Ref. MGIA LAAT
ET A. Condarco - ET Río Blanco.
Depto. Luján de Cuyo.

Referencia: Información complementaria LAT Cacheuta Potrerillos EDEMSA

Se adjunta imagen del área observada.

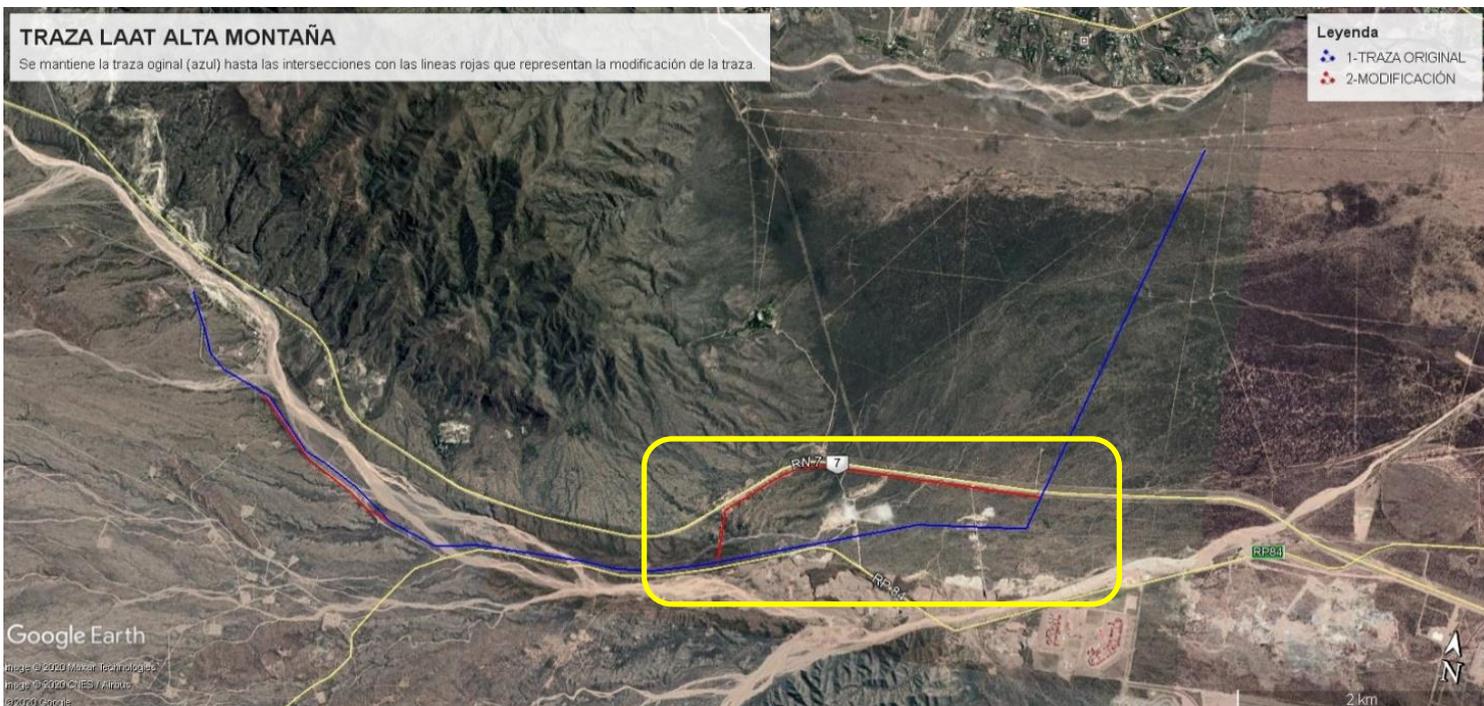
A la fecha y en etapa inicial de replanteo de obra, se ha observado en terreno que en el tramo comprendido desde RN N° 7 (aprox. Km 1072) hacia la zona de centro penitenciario Cacheuta y por RP N° 84 tramo donde se prevé discurra la LAAT seleccionada; el surgimiento de nuevas canteras de explotaciones de áridos y un activo movimiento de suelo y locaciones vinculadas a la actividad. A partir de esta verificación se considera que estos nuevos elementos en el entorno y su dinámica podrán interferir en forma negativa en la construcción y operación de la futura infraestructura eléctrica incrementando su vulnerabilidad según el siguiente detalle:

- La infraestructura prevista (conductores y postaciones) en el tramo comprendido desde el km 1072 hasta el arroyo de Las Minas, ante la dinámica de la actividad de cantera será inviable su construcción dado que el área de traza prevista a la fecha ha sido modificada por esta actividad.

- La infraestructura estará expuesta a posibles interferencias y/o deterioros por la presencia de maquinaria pesada y operación de las mismas durante la extracción y movimiento de áridos en la zona proyectada de línea y área de servidumbres (la cual debería quedar libre de toda actividad).

- Las columnas y sus bases estarán expuestas al socavamiento ante la ocurrencia de precipitaciones y/o aluviones, si el área estudiada reviste modificaciones por la operación de las canteras.

- La actividad de extracción de áridos y acumulación de los mismos en zonas bajo línea interferirá en disminuir la distancia de seguridad eléctrica con el riesgo de electrocución de personas, posible afectación a la LAT por atropellamiento de la misma con maquinaria e interrupción del servicio.

- Para el tramo que la LAAT prevé discurrir desde la RN N° 7 Km 1072 hacia la RP N°84 por aproximadamente 4 km (azul) cambie en ese segmento por la propuesta de construirse la LAAT desde el Km 1072 en su totalidad por el margen sur de la RN N° 7 (roja) por aproximadamente 3,2 km para luego dirigirse al sur hacia la traza original establecida en la MGIA.
